INFORME DE VISITA DE CONTROL
N° 029-2025-OCI/0411-SVC

VISITA DE CONTROL
COMISARÍA PNP HUANCAYO Y EL TAMBO
DISTRITOS DE HUANCAYO Y EL TAMBO, PROVINCIA DE HUANCAYO, DEPARTAMENTO DE JUNÍN

"SERVICIOS POLICIALES, DENUNCIAS, INFRAESTRUCTURA Y DOTACIÓN POLICIAL EN LAS COMISARÍAS DE HUANCAYO Y EL TAMBO"

Imagen n.° 7
Se evidencia presencia de instalaciones eléctricas expuestas y adaptaciones informales en el interior de las oficinas, dormitorios y servicios higiénicos.

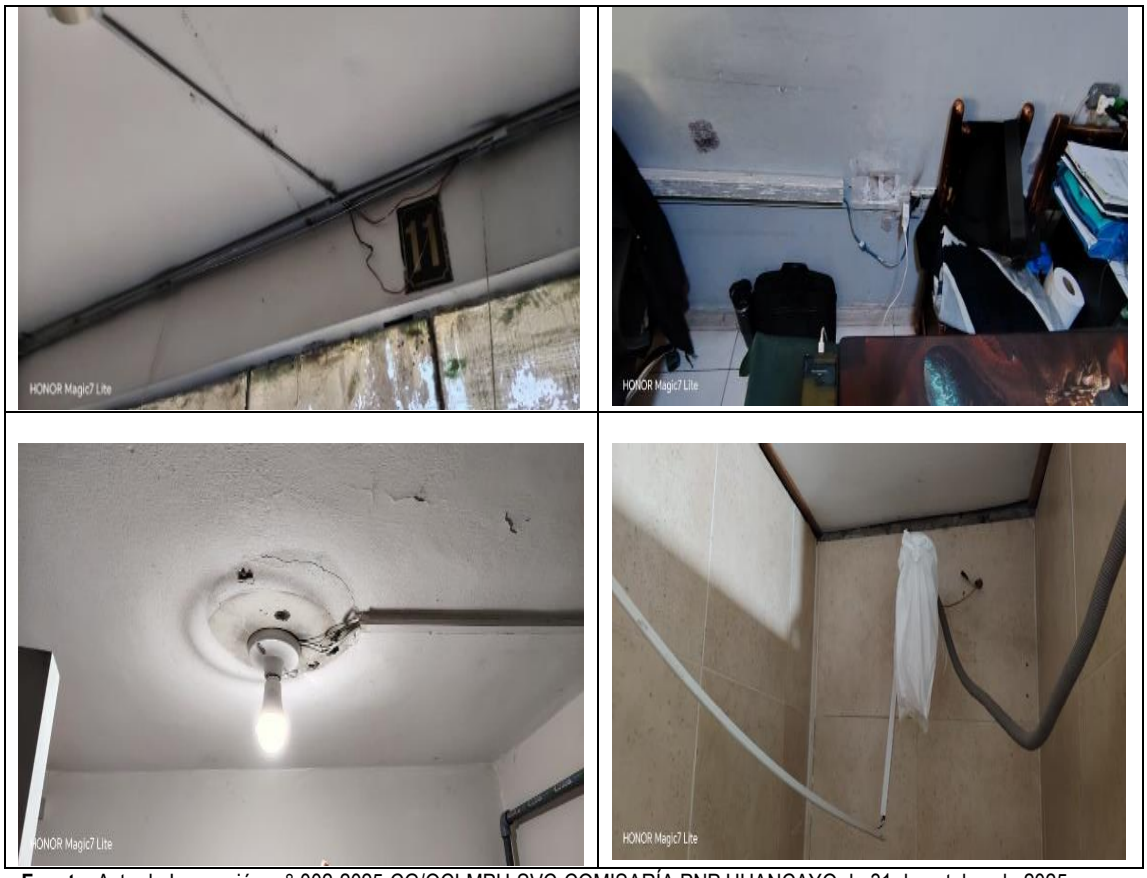
Finalmente, se evidenció condiciones de riesgo debido a la existencia de instalaciones eléctricas expuestas y adaptaciones informales en distintas áreas de dicha sede policial; condición que se evidencia en la imagen siguiente:

En consecuencia, se advierte una situación adversa, debido a que la infraestructura de los diferentes ambientes de la comisaría de Huancayo presenta condiciones inseguras, debido a: i) Deterioro en piso de escaleras de concreto y piso de dormitorio ii) Rajadura en pasadizos del 1er piso de la sede policial; iii) Deterioro y desgaste de pintura en muros interiores y exteriores de oficinas iv) Rotura y desprendimiento parcial en la plancha de cobertura de fibrocemento en pasadizo exterior, v) Humedad y filtraciones de agua en cielorraso de dormitorios vi) Instalaciones eléctricas expuestas y adaptaciones informales en distintas áreas de dicha sede policial, situación que pondría en riesgo de accidentes a los usuarios y la continuidad del servicio policial.

Imagen n.° 12

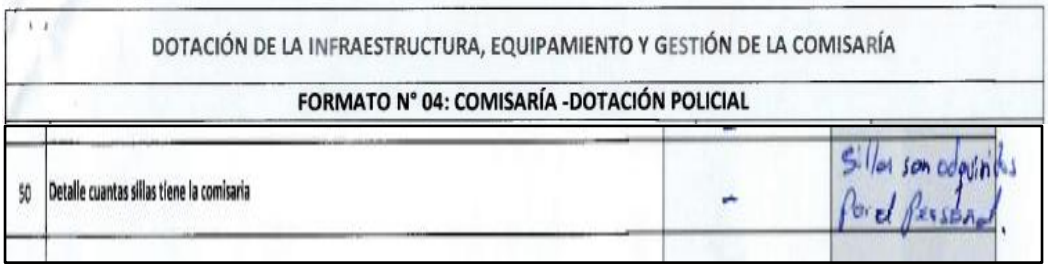
Información recabada en la visita de control, manifiestan que las sillas que usan en las áreas administrativas son de propiedad de cada efectivo policial que cumple labores administrativas.

50	Detalle cuantas sillas tiene la comisaria	-	Sillas son adquiridas por el personal.

Imagen n.° 17
Deterioro de acabados en cielorraso a causa de humedad por filtraciones de agua en pasadizos del 3er piso y dormitorios del personal policial

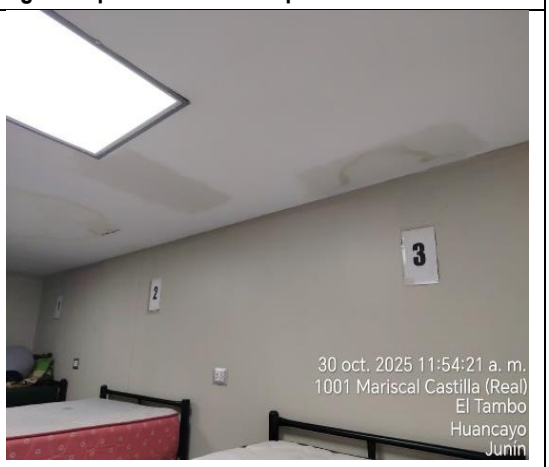
Al respecto, se evidenciaron daños en acabados de arquitectura, tales como: i) presencia de humedad por filtraciones de agua en cielorrasos de los pasadizos y dormitorios del personal policial ii) desgaste y desprendimiento de pintura en paredes como en cielorrasos de diversos ambientes de la sede policial; iii) deterioro en puertas de gabinetes de los servicios higiénicos; iv) grieta vertical en ambos lados del muro de ingreso a dormitorio en el cuarto piso, de acuerdo con lo mostrado en las imágenes representativas siguientes:

Deterioro a causa de filtraciones de agua en pasadizos del 3er piso

Deterioro a causa de filtraciones de agua en dormitorios del personal policial

Imagen n.° 20
Grieta vertical en ambos lados del muro de ingreso a dormitorio en el cuarto piso

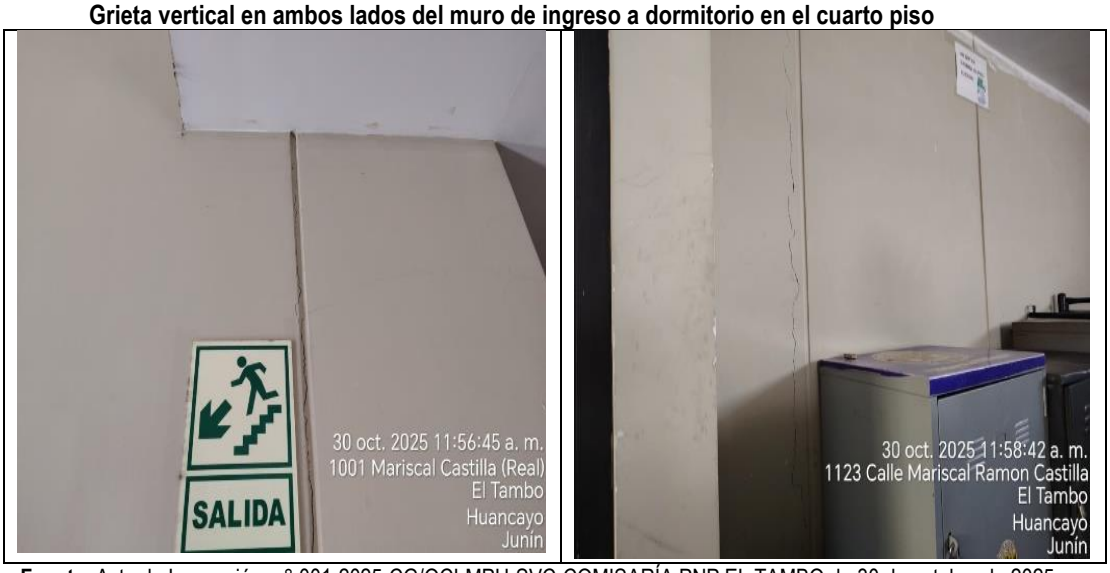
Finalmente, se evidenció condiciones de riesgo debido a la existencia de grieta vertical a ambos lados del muro de ingreso a dormitorio en el cuarto piso de dicha sede policial; condición que se evidencia en la imagen siguiente:

En consecuencia, se advierte una situación adversa, debido a que la infraestructura de los diferentes ambientes de la comisaría de El Tambo presenta condiciones inseguras de uso, debido a: i) presencia de humedad por filtraciones de agua en cielorrasos de los pasadizos y dormitorios del personal policial ii) desgaste y desprendimiento de pintura en paredes como en cielorrasos de diversos ambientes de la sede policial; iii) deterioro en puertas de gabinetes de los servicios higiénicos; iv) grieta vertical en ambos lados del muro de ingreso a dormitorio en el cuarto piso, situación que pondría en riesgo de accidentes a los usuarios y la continuidad del servicio policial.

Imagen n.° 22

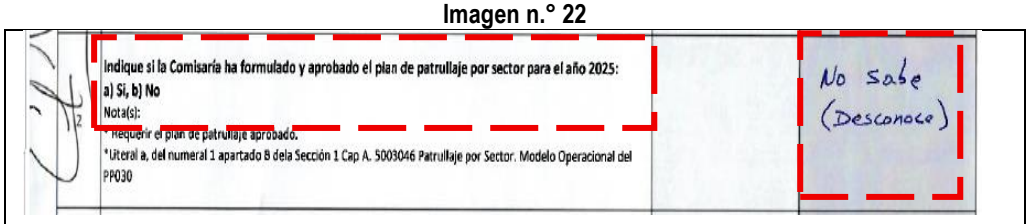
Con Acta de Inspección n.° 001-2025-CG/OCI-MPH-SVC-COMISARÍA PNP EL TAMBO de 30 de octubre de 2025, suscrito por la Comisión de Visita de Control del Órgano de Control Institucional de la Municipalidad Provincial de Huancayo y el Comisario encargado de la Comisaría PNP El Tambo, se constató que mediante la aplicación del "Formato n.° 01: Comisaría – Servicios Policiales", de 30 de octubre de 2025, dicha comisaría no contaría con el plan de patrullaje por sector para el año 2025.

Indique si la Comisaría ha formulado y aprobado el plan de patrullaje por sector para el año 2025:
a) Si, b) No
Nota(s):
* Requerir el plan de patrullaje aprobado.
* Literal a, del numeral 1 apartado B dela Sección 1 Cap A. 5003046 Patrullaje por Sector. Modelo Operacional del PP030
No sabe (Desconoce)
